三菱PLC AシリーズからQシリーズへ置き換えた場合の注意点

Qシリーズでは64点I/Oモジュールのコンネクタ口が横並びになります

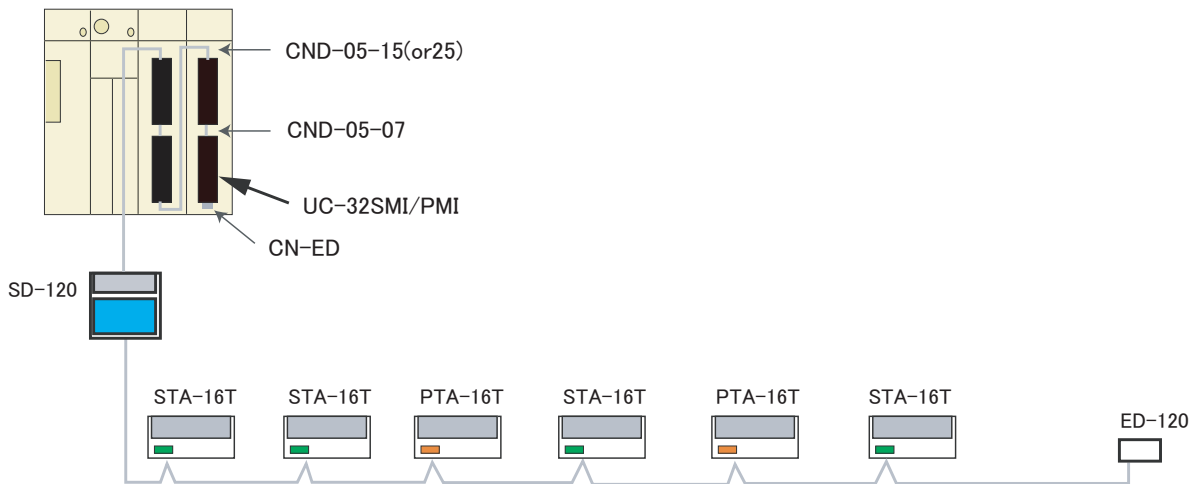
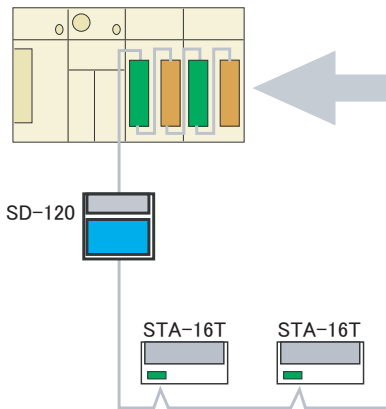
- ① UC-32SMI/PMIのままでは隣同士がぶつかってしまいます。UC-32 II SMI/PMIへ交換してください。
- ② PLCコンネクタ同士を接続するケーブルCND-05-07を使っておられる場合はCND-05-15へ交換が必要です(長さが足りない)。
